Landkreis Diepholz

**Synopse der Stellungnahmen und deren Abwägung aus dem
Beteiligungsverfahren zum Entwurf 2024 des sachlichen Teilprogramms
Windenergie des Landkreises Diepholz**

Beteiligung nach § 9 Abs. 2 ROG vom 19.12.2024 bis 19.02.2025

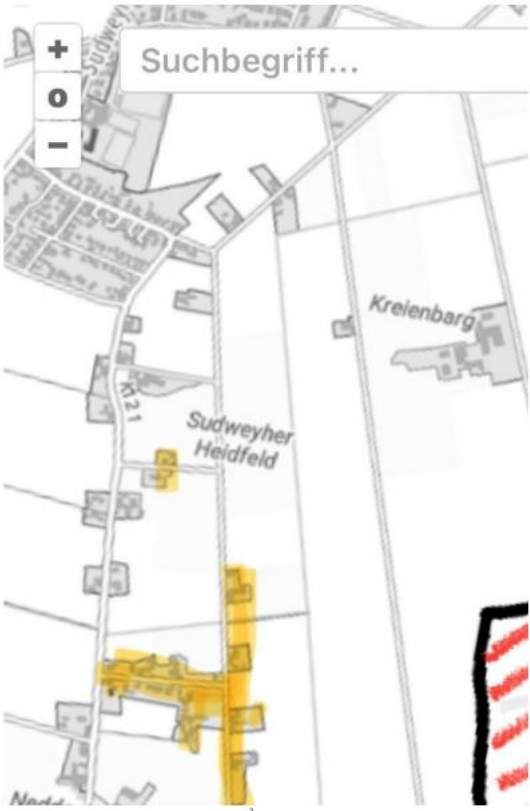
Einreichendendaten	Stellungnahme	Begründung
	Die Fläche liegt teilweise innerhalb einer Hubschraubertiefflugstrecke. Da hier bereits Windenergieanlagen innerhalb der Hubschraubertiefflugstrecke stehen, ist eine Errichtung möglich. Jedoch dürfen neu zu errichtende Windenergieanlagen nicht über die lateralen Grenzen des Bestandwindparks hinausragen, da sich ansonsten die Einschränkung für die Hubschraubertiefflugstrecke vergrößert. <u>Stu2</u> Keine Belange der Bundeswehr berührt. <u>Sul1</u> Die Flächen liegen teilweise innerhalb, teilweise außerhalb des Zuständigkeitsbereiches des Flugplatzes Wunstorf, sowie innerhalb des MVA Sektors NW 2, bzw. dessen 8 km Puffers. Die maximale Bauhöhe beträgt 574 m über NHN. <u>Sulkir1</u> Die Flächen liegen teilweise innerhalb, teilweise außerhalb des Zuständigkeitsbereiches des Flugplatzes Wunstorf, sowie innerhalb des MVA Sektor NW 2, bzw. dessen 8 km Puffers. Die maximale Bauhöhe beträgt 574 m über NHN. <u>Sulkir2</u> Die Fläche liegt innerhalb einer Hubschraubertiefflugstrecke. Da hier bereits ein Bestandwindpark steht, ist eine Errichtung möglich. Jedoch dürfen neu zu errichtende Windenergieanlagen nicht über die lateralen Grenzen des Bestandwindparks hinausragen, da sich ansonsten die Einschränkung für die Hubschraubertiefflugstrecke vergrößert. Das heißt, dass im Westen die Fläche reduziert werden muss, um eine größere Einschränkung auf die Hubschraubertiefflugstrecke auszuschließen. Bei den Grenzen des Windparks, bzw. der Windenergieanlagen ist der Rotor mit einzubeziehen. <u>Syk1</u>	Sie3 Es wird zur Kenntnis genommen, dass keine Belange der Bundeswehr berührt sind. Im Gebietsblatt wird dies entsprechend ergänzt. SieSul1 Die Hinweise werden zur Kenntnis genommen. Durch die Ausweisung der Vorranggebiete ist sichergestellt, dass es zu keiner lateralen Ausweitung der bestehenden Windenergieanlagen kommt. Das Gebiet Stu2 ist nicht Teil der Gebietskulisse. Sul1 Die Hinweise hinsichtlich des Zuständigkeitsbereiches des Flugplatzes Wunstorf sowie die maximale Bauhöhe von 574 m über NHN werden zur Kenntnis genommen. Die militärischen Belange werden im Gebietsblatt ergänzt. Die Durchsetzungsfähigkeit ist aufgrund der zugrunde gelegten Referenzanlage mit einer Gesamthöhe von 220m gegeben. SulKir1 Die Hinweise hinsichtlich des Zuständigkeitsbereiches des Flugplatzes Wunstorf sowie die maximale Bauhöhe von 574 m über NHN werden zur Kenntnis genommen. Die militärischen Belange werden im Gebietsblatt ergänzt. Die Durchsetzungsfähigkeit ist aufgrund der zugrunde gelegten Referenzanlage mit einer Gesamthöhe von 220 m gegeben. SulKir2 Aufgrund der vorgebrachten Belange hinsichtlich der Lage innerhalb einer Hubschraubertiefflugstrecke wird der Gebietszuschnitt entsprechend angepasst, dass eine Betroffenheit der Hubschraubertiefflugstrecke ausgeschlossen ist. Syk1 Es wird zur Kenntnis genommen, dass keine Belange der Bundeswehr berührt sind. Im Gebietsblatt wird dies entsprechend ergänzt.

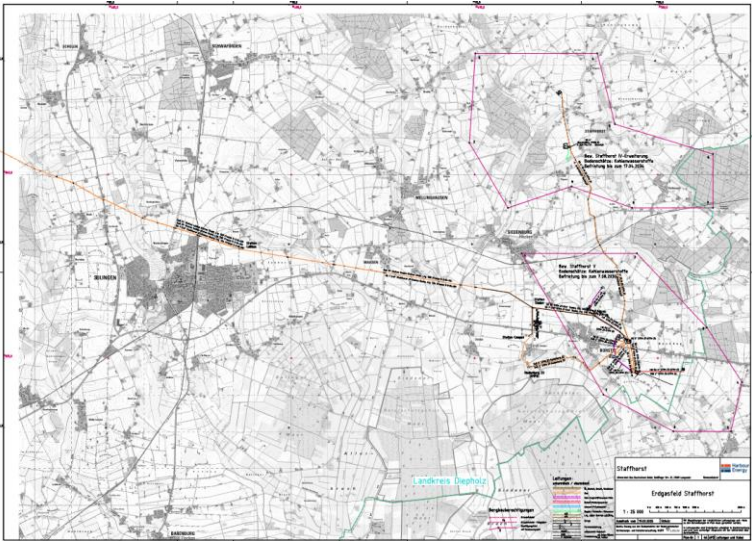
Einreichendendaten	Stellungnahme	Begründung
	dieses Vorranggebiets bereits eine WEA steht, sind für dieses Vorranggebiet aus wasserbehördlicher Sicht keine Anpassungen erforderlich. Zusammenfassend bleibt folgendes festzuhalten: Bei einer Reduzierung der Flächen in den Vorranggebieten Syk2 um ca. 20,9 ha und SykWey1 um ca. 1,7 ha reduziert sich die Landkreisfläche für Windenergie von 4.945,1 ha (2,49%) auf 4.922,5 ha (2,48%). Das Teilflächenziel des Landkreises wird damit noch erreicht. Umweltbericht Den Text auf S. 32 zum Punkt Wasserschutzgebiete bitte ich wie folgt neu zu fassen: Die Vorranggebiete Syk1, Syk2 und Syk3 überschneiden sich mit Wasserschutzgebieten. Die westliche Teilfläche des Vorranggebiets Syk1 liegt im Süden im Wasserschutzgebiet Ristedt mit Schutzzone IIIB, beide Teilflächen des Vorranggebiets Syk3 liegen im Einzugsgebiet der Wassergewinnungsanlage Ristedt. Knapp 300 m östlich des Vorranggebiets Syk2 befindet sich die Schutzzone II des Brunnens HFB2 im Trinkwasserschutzgebiet Ristedt, das Gebiet liegt innerhalb des Schutzgebietes Ristedt mit Schutzzone IIIA. Das Vorranggebiet Syk3 liegt innerhalb des Trinkwasserschutzgebietes Ristedt mit der Schutzzone IIIA. Das Vorranggebiet SkWey1 liegt zum Teil innerhalb des Einzugsgebiets der Wassergewinnungsanlage Ristedt. Die südliche Teilfläche des Vorranggebiets SieSul1 liegt im Einzugsgebiet der Wassergewinnungsanlage Sulingen. Auf S. 33 unter 2.4.2 Entwicklung des Umweltzustands bei Durchführung der Planung bitte ich, soweit den obigen Ausführungen gefolgt wird, folgende Ergänzung einzufügen: Durch den Abstand zur Schutzzone II bzw. zu den Förderbrunnen der öffentlichen Trinkwasserversorgung werden die Risiken für das Grundwasser, die bei Bau und den Betrieb von Windenergieanlagen	zu SieSul1: Dem Hinweis wird gefolgt. Im Gebietsblatt wird das Einzugsgebiet der Wassergewinnungsanlage Sulingen ergänzt. Es wird zur Kenntnis genommen, dass aus wasserbehördlicher Sicht keine Anpassung der Gebietsabgrenzung erforderlich ist. zu Umweltbericht: Die Hinweise zum Punkt "Wasserschutzgebiete" auf S. 32 im Umweltbericht werden entsprechend der dargelegten Ausführungen ergänzt und vervollständigt. Den Hinweisen zu S. 33 des Umweltberichts wird nicht gefolgt. Eine Schutzabstand zur Zone II ist rechtlich nicht geboten. Eine Durchsetzungsfähigkeit seitens der Windenergie ist auch innerhalb des geforderten zusätzlichen Schutzabstandes gegeben.
